Acuerdo 967 Por el cual se aprueba la incorporación del cambio en los límites de generación y absorción de potencia reactiva de las unidades 1 a 3 de las plantas de generación Paraíso y La Guaca y las respectivas curvas de carga

967

4 Mayo, 2017

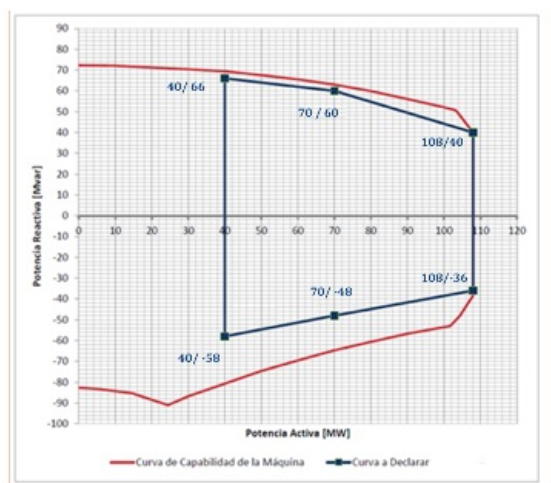
Central La Guaca - Unidades 1, 2 y 3

Sobreexcitación			Subexcitación		
P [MW]	Q [Mvar] Antes	Q [Mvar] Después	P [MW]	Q [Mvar] Antes	Q [Mvar] Después
40	+50	+66	40	-25	-58
70	+50	+60	70	-25	-48
108	+50	+40	108	-25	-36

Figura 3. Curva de Carga Unidades de la central Paraíso

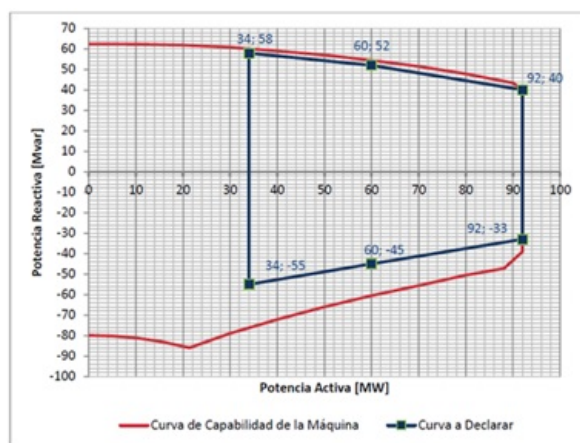
Central Paraíso unidades 1, 2 y 3

Sobreexcitación			Subexcitación		
P [MW]	Q [Mvar] Antes	Q [Mvar] Después	P [MW]	Q [Mvar] Antes	Q [Mvar] Después
34	+30	+58	34	-20	-55
60	+30	+52	60	-20	-45
92	+30	+40	92	-20	-33
